HERINRICHTING N20 KORTESSEM

TUSSEN WINKELSTRAAT EN N76 DORPSSTRAAT

Addendum-Projectnota

AWV Limburg
versie 3 – november 2024

Figuur 3: Grondplan inrichting Hoppinpunt – Variant 1 (naast SPAR) (Plan Unizo)

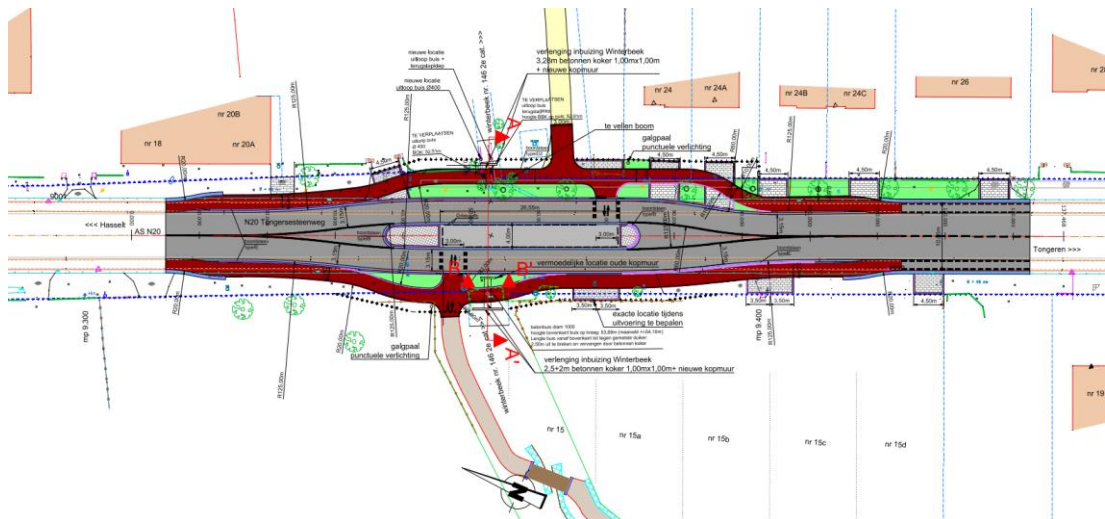
Het voorstel voorziet om het Hoppinpunt noordelijker te verplaatsen (naast de huidige SPAR). Daartoe zouden het bouwblok met frituur, traiteurzaak en bovenliggende appartementen dienen te verdwijnen. In de plaats is er ruimte voor ca. 13 parkeerplaatsen.

- 13 extra parkeerplaatsen langs de N20;
- Trage weg (buurtweg langs de SPAR) naar de achterliggende woonwijk.

- Hoge kostprijs grondverwerving (kostprijs/parkeerplaats);
- Niet ter hoogte van een beveiligde oversteek (middengeleider of VRI);
- Inrichting beveiligde oversteek en bushalte bij het Hoppinpunt gaat ten koste van langsparkeerplaatsen langs de N20 zelf.

Gelet op het feit dat het Hoppinpunt ruimtelijk niet aansluit bij het Centrum (N76);

Gelet op de zeer hoge kostprijs voor de grondverwerving (kostprijs per parkeerplaats);

Gelet op het ontbreken van een kwalitatieve oversteekvoorziening (middengeleider, verkeerslichten);

Gelet het beperkt aantal extra parkeerplaatsen wanneer ook een toegankelijke bushalte en beveiligde oversteekplaats gerealiseerd wordt (13 – ca. 6 stuks bij voorziening bushalte en oversteekplaats= +7 stuks);

Adviseert studiebureau Tractebel dit voorstel niet te weerhouden.

Figuur 4: Ontwerp AWW fietsoversteek N20 t.h.v. alternatieve fiets-voetgangersverbinding tussen Hemelspark en Kortessem-Centrum (sportzone)

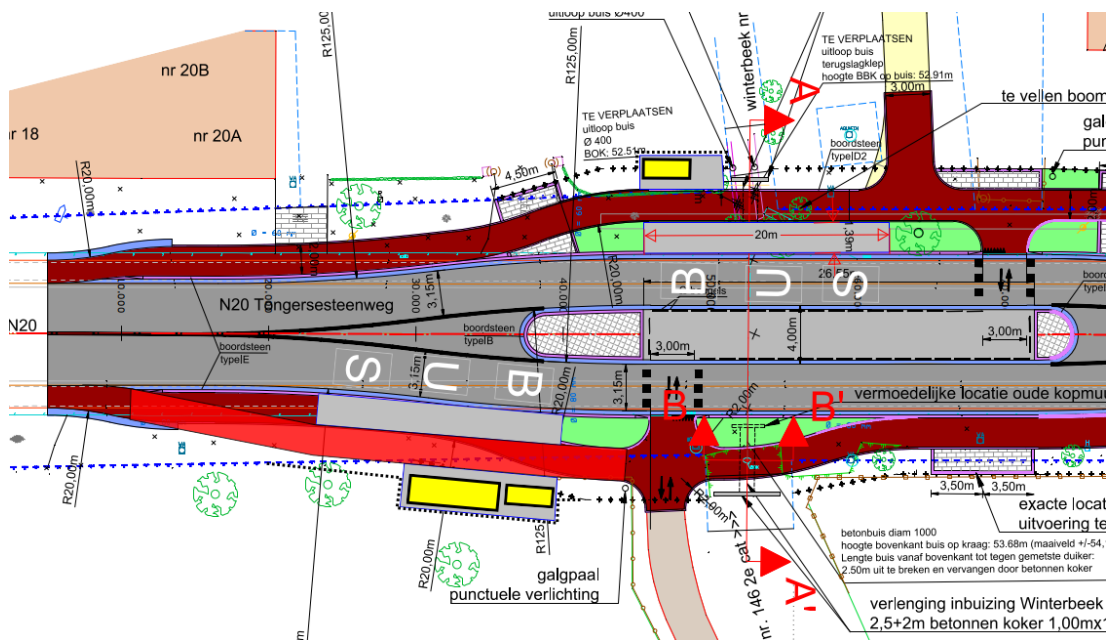
Het voorstel voorziet om het Hoppinpunt, in combinatie met een nieuwe bushalte, te verplaatsen ten zuiden van het kruispunt met de N76 Dorpsstraat. Dit aansluitend op nieuwe fietsoversteek t.h.v. de Winterbeek. De bus halteert er op de rijweg en wordt uitgerust met toegankelijke busperrons en halte-accommodatie.

- 7 extra parkeerplaatsen langs de N20 in het wegsegment met de hoogste parkeerdruk binnen de projectzone (Lievehereboomstraat-N76);
- Goede oversteekbaarheid door combinatie met de FOP.

- Bushalte / Hoppinpunt buiten de bebouwde kom;
- Geen bediening Hoppinpunt door lijnen 38 en 364;

- Geen ruimte voor een deelwagen t.h.v. het Hoppinpunt;
- Sociaal (on)veiligheidsgevoel ontsluitende trage weg (= verbinding Kortessem-Centrum).
- Bijkomende innames nodig voor de aanleg van de toegankelijke inrichting van de halten en de halte-accommodatie (schuilhuisje en fietsenstalling).

Gelet op het feit dat het Hoppinpunt ruimtelijk niet aansluit bij het Centrum;

Gelet op het feit dat het OV-aanbod er minder volledig is dan op de locatie noordelijk van het kruispunt N20 x N76;

Gelet op de beperkte ruimte voor extra faciliteiten (o.a. deelwagen);

Adviseert studiebureau Tractebel dit voorstel niet te weerhouden.

Figuur 6: Grondplan bushalte 'Kortessem-Weg naar Wellen' r. Hasselt op de huidige locatie te behouden

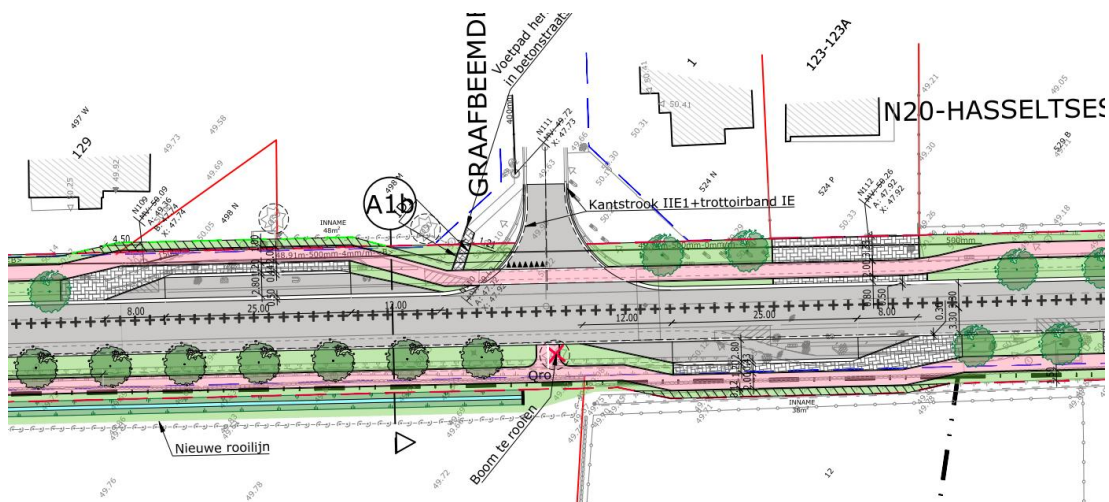
Het voorstel voorziet om de bushalte op haar huidige locatie te behouden; uiteraard wordt wel voorzien in de toegankelijke inrichting van de bushalte en de plaatsing van halte-accommodatie (schuilhuisje en overdekte fietsenstalling). Dichter bij het kruispunt kunnen dan 4 parkeerplaatsen behouden blijven.

- 4 extra parkeerplaatsen langs de N20 in het wegsegment met de hoogste parkeerdruk binnen de projectzone (Lievehereboomstraat-N76).

- 2 parkeerplaatsen minder langs de N20 in totaal;
- Inname van ca. 95m² nodig voor de aanleg van het voetpad en de halte-accommodatie (schuilhuisje en fietsenstalling);
- Ongewenste parkeerbewegingen in de onmiddellijke nabijheid van de verkeerslichten waardoor er een negatieve impact is op de afwikkelingscapaciteit van het kruispunt;
- Verhoogd risico op onveilig oversteken t.h.v. de bushalte (grotere afstand (+60m) ten opzicht van de voetgangersoversteek binnen de verkeerslichten.

Gelet op het feit dat het in de directe omgeving enkel recente woonprojecten betreft die in hun eigen parkeerbehoefte dienden te voldoen;

Gelet op het feit dat op de bushalte 'laden & lossen' mogelijk/toegelaten is;

Gelet op het feit dat er door dit voorstel 2 parkeerplaatsen minder mogelijk zijn op dit wegsegment;

Gelet op de negatieve impact op de verkeersafwikkeling van het kruispunt;

Gelet op de noodzakelijke bijkomende innames voor de toegankelijke inrichting van de halte;

Adviseert studiebureau Tractebel dit voorstel niet te weerhouden.

Figuur 11: Grondplan extra parkeerplaatsen Westzijde N20 tussen Lievehereboomstraat en N76

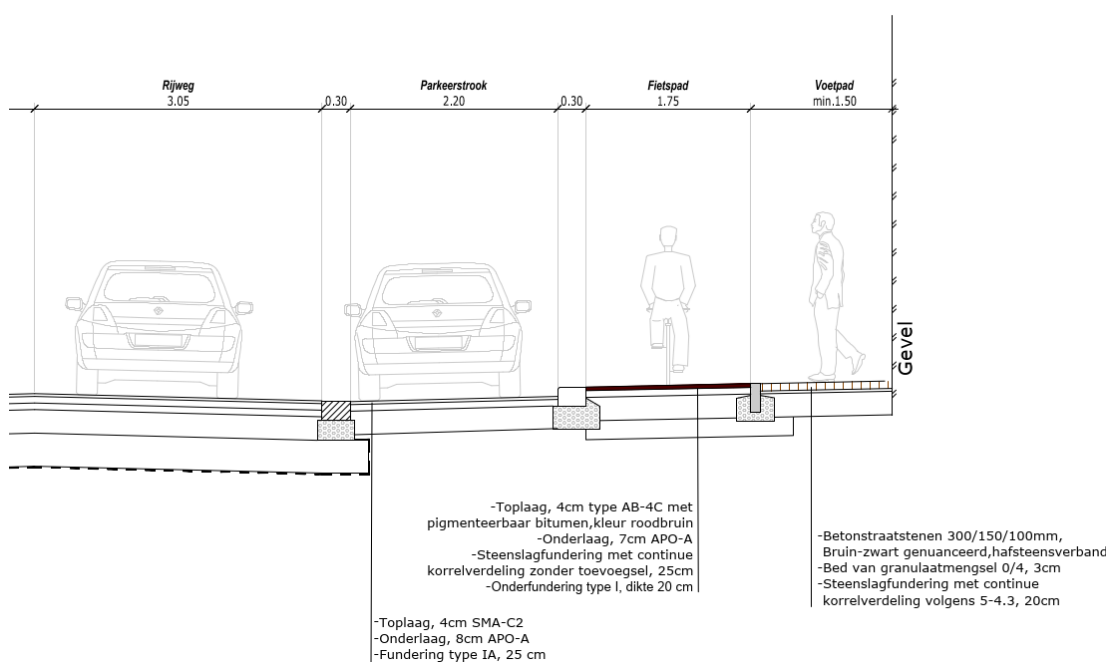
Door het dubbelrichtingsfietspad langs de Oostzijde van de N20 op te heffen tussen Lievehereboomstraat en N76 komt er ruimte vrij voor 5 extra parkeerplaatsen die behouden kunnen worden.

- 5 extra parkeerplaatsen langs de N20 in een wegsegment met een hoge parkeerdruk binnen de projectzone.

- Slechts een smalle schuwzone van 30cm mogelijk tussen parkeerstrook en fietspad wat het risico op ongevallen met openslaande portieren verhoogt;
- Onveilige fietsoversteek vanuit Kortesseem-Centrum richting Lievehereboomstraat (buiten de verkeerslichten);
- Risico op oneigenlijk gebruik van het enkelrichtingsfietspad in tegenrichting.

Gelet op het feit dat het in de directe omgeving enkel recente woonprojecten betreft die in hun eigen parkeerbehoefte dienden te voldoen;

Gelet op de negatieve impact op de kwaliteit en verkeersveiligheid van het toeristisch fietsroutenetwerk en het gebrek aan een betere alternatieve route;

Gelet op de potentie van de Lievehereboomstraat als alternatieve functionele fietsroute tussen Wellen en Kortesseem-Centrum;

Gelet op het feit dat, ook wanneer de 2 vorige punten niet van tel zouden zijn, er toch een veilige fietsoversteek mogelijk dient te zijn voor de bewoners van de Lievehereboomstraat;

Adviseert studiebureau Tractebel dit voorstel niet te weerhouden.

Figuur 14: Grondplan NO-hoek kruispunt N20 x N76 met invulling parkeren

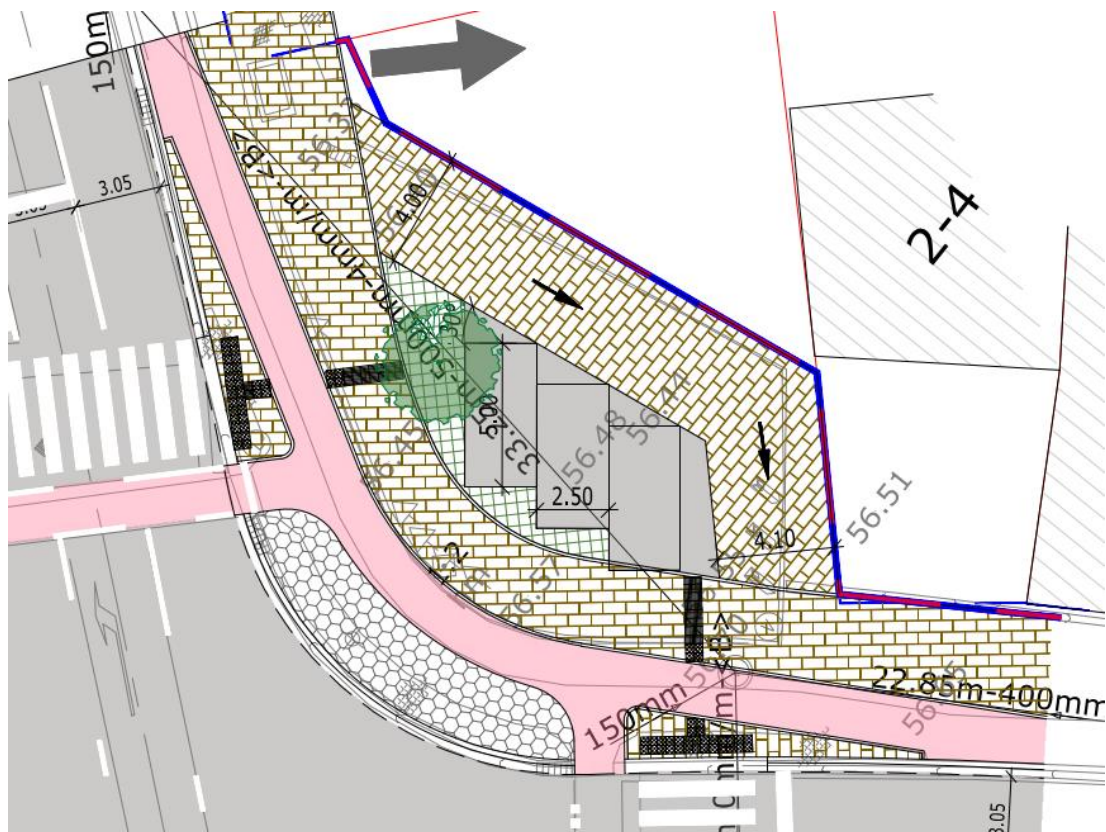
Het voorstel voorziet om in de NO-hoek van het kruispunt de eerder voorziene groenzone maximaal in te vullen met parkeerplaatsen. Dat levert 4 bijkomende parkeerplaatsen op. Deze worden voorzien voor kortparkeren (15min. – 2 plaatsen), een deelwagen en een parkeerplaats voorbehouden voor mindervaliden.

- 4 extra parkeerplaatsen langs de N20 in een wegsegment met een hoge parkeerdruk binnen de projectzone.

- Door de korte afstand van de inrit ten aanzien van de verkeerslichten geeft dit een verhoogd risico op kop-staartongevallen en een negatieve impact op de verkeersafwikkeling van het kruispunt;
- De positie van de uitrit t.a.v. de verkeerslichten maakt dat deze conflicteert met de wachtrij aan de verkeerslichten; met uitzondering van de rijrichting Hasselt zijn niet veilig mogelijk maar zullen door gebruikers wel gemaakt worden;

- Extra verharding en geparkeerde voertuigen hebben een negatieve impact op de ruimtebalans (verharding/groen) en zorgen voor een minder fraai beeld van de toegang tot het centrum van Kortesseem;
- Geen ruimte meer voor het ontworpen herdenkingsmonument voor de verkeersslachtoffers (luie traptreden met gedicht in de optreden).

Gelet op het feit dat het in de directe omgeving enkel recente woonprojecten betreft die in hun eigen parkeerbehoefte dienden te voldoen;

Gelet op de negatieve impact op de verkeersveiligheid en het feit dat verkeersveiligheid voor de wegbeheerder steeds op de eerste plaats komt (zie Missie & Waarden AWW);

Gelet op de negatieve impact op de verkeersafwikkeling van het kruispunt;

Gelet op de negatieve ruimtelijke impact;

Adviseert studiebureau Tractebel dit voorstel niet te weerhouden.

Figuur 15: Grondplan NW-hoek kruispunt N20 x N76 met invulling parkeren

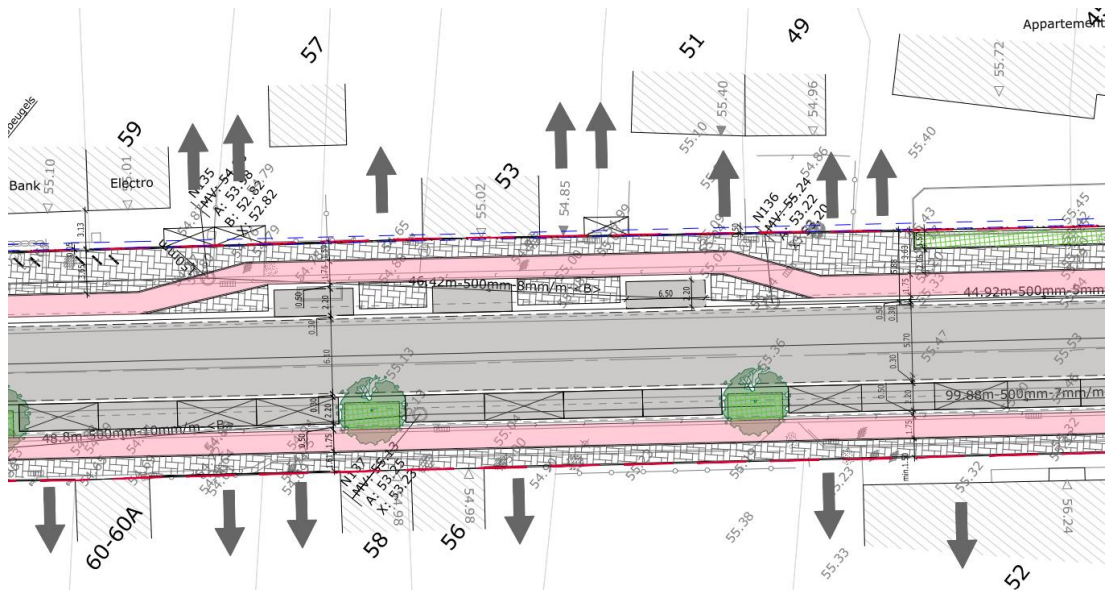
Het voorstel voorziet om in de ZO-hoek van het kruispunt de eerder voorziene groenzone maximaal in te vullen met parkeerplaatsen. Dat levert 3 bijkomende parkeerplaatsen op.

- 3 extra parkeerplaatsen langs de N20 in het wegsegment met de hoogste parkeerdruk binnen de projectzone.

- Door de korte afstand van de inrit ten aanzien van de verkeerslichten geeft dit een verhoogd risico op kop-staartongevallen en een negatieve impact op de verkeersafwikkeling van het kruispunt;
- De positie van de uitrit t.a.v. de verkeerslichten maakt deze zeer moeilijk zichtbaar en conflicteert met de wachtrij aan de verkeerslichten; zeker de rijrichtingen Tongeren en Borgloon zijn niet veilig mogelijk maar zullen door gebruikers wel gemaakt worden;
- Extra verharding en geparkeerde voertuigen hebben een negatieve impact op de ruimtebalans (verharding/groen) en zorgen voor een minder fraai beeld van de toegang tot het centrum van Kortesseem.

Gelet op het feit dat het in de directe omgeving enkel recente woonprojecten betreft die in hun eigen parkeerbehoefte dienden te voldoen;

Gelet op de negatieve impact op de verkeersveiligheid en het feit dat verkeersveiligheid voor de wegbeheerder steeds op de eerste plaats komt;

Gelet op de negatieve impact op de verkeersafwikkeling van het kruispunt;

Gelet op de negatieve ruimtelijke impact;

Adviseert studiebureau Tractebel dit voorstel niet te weerhouden.

Figuur 16: Grondplan bijkomende langspaarvakken NO-zijde N20 tussen Omstraat en SPAR (variant 1)

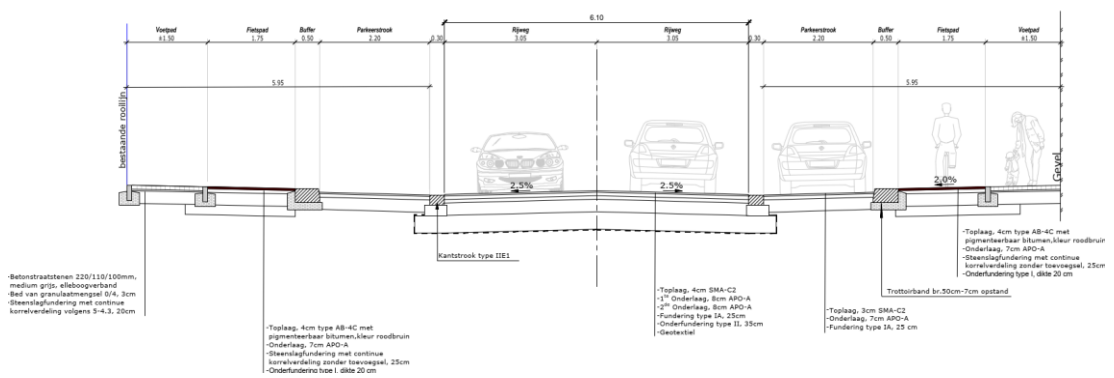
Tussen Omstraat en supermarkt SPAR meet het openbaar domein lokaal ca. 1m50 breder. Door de fietspaden te versmallen naar 1m75, is het mogelijk om langs dit wegvak 2-zijdig een parkeerstrook te voorzien. Dat levert 3 extra parkeerplaatsen op.

- 3 extra parkeerplaatsen langs de N20 binnen de projectzone.

- Afwijking van de aanbevelingen vanuit het Vademecum Fietsvoorzieningen;
- Vermindering van het fietscomfort;
- Precedentwaarde t.a.v. toekomstige (aansluitende) projecten.

Gelet op het beperkt aantal extra parkeerplaatsen (3);

Gelet op de afwijking van het Vademecum Fietsvoorzieningen en de voorbeeldfunctie van de auteur/wegbeheerder;

Gelet op de precedentwaarde t.o.v. toekomstige (aansluitende) projecten;

Gelet op de vermindering van het fietscomfort;

Adviseert studie bureau Tractebel om deze variant niet te weerhouden en de enkelrichtingsfietspaden op de aanbevolen breedte van 2m te behouden.

Figuur 18: Grondplan bijkomende langsparkeervakken NO-zijde N20 tussen Omstraat en SPAR (variant 2).

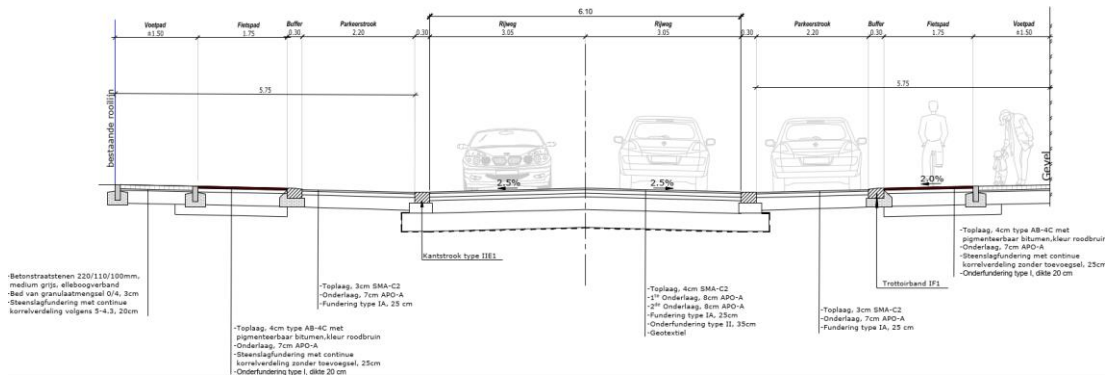
Tussen Omstraat en supermarkt SPAR meet het openbaar domein lokaal ca. 1m50 breder. Door de fietspaden te versmallen naar 1m75, alsook de schuwzone te verkleinen van 50cm naar 30cm, is het mogelijk om langs dit wegvak 2-zijdig een parkeerstrook te voorzien. Dat levert 13 extra parkeerplaatsen op.

- 13 extra parkeerplaatsen langs de N20 in het wegsegment centraal gelegen in de projectzone (deel binnen bebouwde kom).

- Slechts een smalle schuwzone van 30cm mogelijk tussen parkeerstrook en fietspad wat het risico op ongevallen met openslaande portieren verhoogt;
- Afwijking van de aanbevelingen vanuit het Vademecum Fietsvoorzieningen;
- Vermindering van het fietscomfort;
- Precedentwaarde t.a.v. toekomstige (aansluitende) projecten.

Gelet op de negatieve impact op de verkeersveiligheid (versmalde schuwzone tussen parkeerstrook en fietspad) en het feit dat verkeersveiligheid voor de wegbeheerder steeds op de eerste plaats komt (zie Missie & Waarden AWW);

Gelet op de afwijking van het Vademecum Fietsvoorzieningen en de voorbeeldfunctie van de auteur/wegbeheerder;

Gelet op de precedentwaarde t.o.v. toekomstige (aansluitende) projecten;

Gelet op de vermindering van het fietscomfort;

Adviseert studiebureau Tractebel om deze variant niet te weerhouden en de enkelrichtingsfietspaden op de aanbevolen breedte van 2m te behouden met een minimale schuwzone t.o.v. de parkeerstrook van 50cm.

Figuur 21: Grondplan parkeerpocket 'woonzone'

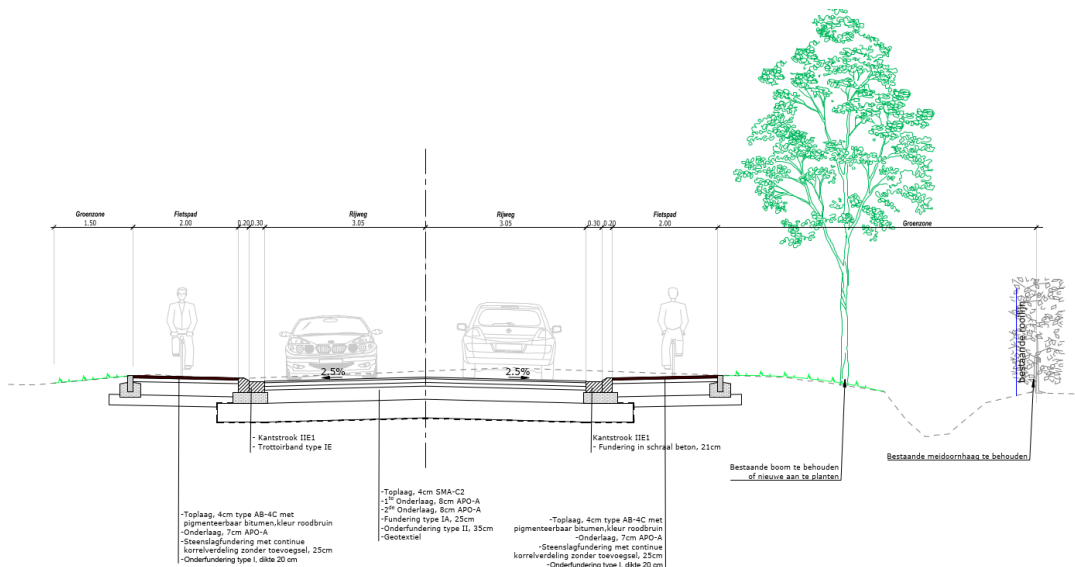
Er wordt voorgesteld om in woongebied, zuidelijk van de rijwoningen, op een onbebouwd perceel een pocketparking voor 11 wagens te realiseren. Deze zou gebruikt kunnen worden voor de tegenoverliggende kinderopvang, lokale handel (kapper) en de rijwoningen die niet over inpandig parkeren beschikken.

- Komt tegemoet aan een reële parkeerbehoefte op een wegvak waar weinig ruimte voor parkeren beschikbaar is en waar de historische bebouwing, vnl.

- Hogere kostprijs grondwaarde t.o.v. een pocketparking in landbouwgebied;
- Kinderopvang ligt aan de overzijde van de parkeerpocket.

Een pocketparking in woonzone is vanuit het oogpunt zuinig ruimtegebruik te verkiezen boven een pocketparking in agrarisch gebied.

Gelet op het feit dat de pocketparking een antwoord biedt op een reële parkeerbehoefte op een wegvak waar weinig ruimte voor parkeren beschikbaar is en waar de historische bebouwing, vnl. rijwoningen, geen ruimte biedt voor inpandig parkeren of parkeren op eigen terrein, adviseert het studiebureau dit voorstel gunstig.

Er is een gunstige impact op de verkeersveiligheid omdat onveilige parkeer – en stationeergedrag, bijvoorbeeld op het voet- en fietspad maximaal vermeden worden.

Figuur 25: Grondplan wegvak buiten bebouwde kom met nieuwe bomen tussen fietspad en rijweg (deel 1)

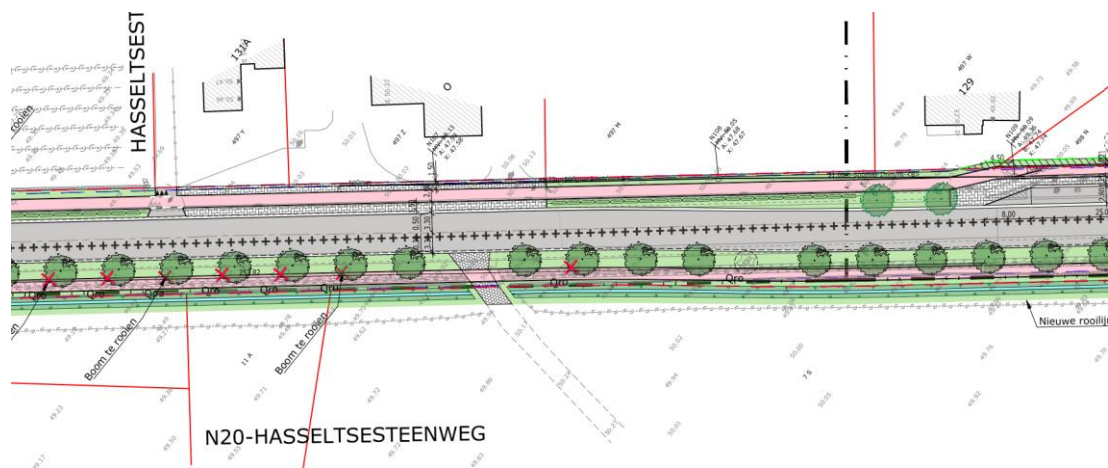
ze alternatieve variant wordt voorgesteld om de bestaande bomen te rooien en een nieuwe bomenrij te voorzien. Een nieuwe gracht wordt voorzien achter de haag.

- Realisatie uniforme bomenrij;
- Profiel in lijn met het streefbeeld N20;
- Optimalisatie buffervolume gracht mogelijk;
- Afvloeiend water van de velden komt rechtstreeks in de gracht terecht en stroomt niet meer over het fietspad;
- Inname kan maximaal beperkt worden mits (beheers)overeenkomst m.b.t. de gracht;
- Meer sociale controle dan bij realisatie van het fietspad achter de meidoornhaag.

- Verlies huidige beeldwaarde en ecologische kwaliteit van de bestaande bomen;
- Door het kappen van de bomen is er op korte tot middellange termijn een meer open wegbeeld wat sneller aanzet tot overdreven snelheden.

Gelet op het feit dat het belangrijkste nadeel van dit voorstel het verlies van de bestaande bomen is, adviseert studiebureau Tractebel dit voorstel te weerhouden mits gunstig advies van het Agentschap Natuur & Bos en het Agentschap Onroerend Erfgoed (gelet op het achterliggend/aansluitend beschermd dorpsgezicht).

Tijdens het digitaal overleg van 8 februari 2024 geeft het Agentschap Natuur en Bos aan dat het kappen van de bestaande bomen in overweging kan worden genomen mits aanplant van een nieuwe laanbeplanting. De zone in buffergroen achter de huidige meidoornhaag heeft, ondanks de jongere leeftijd, een hogere ecologische waarde. Het geniet de voorkeur deze maximaal te behouden van het standpunt natuur.
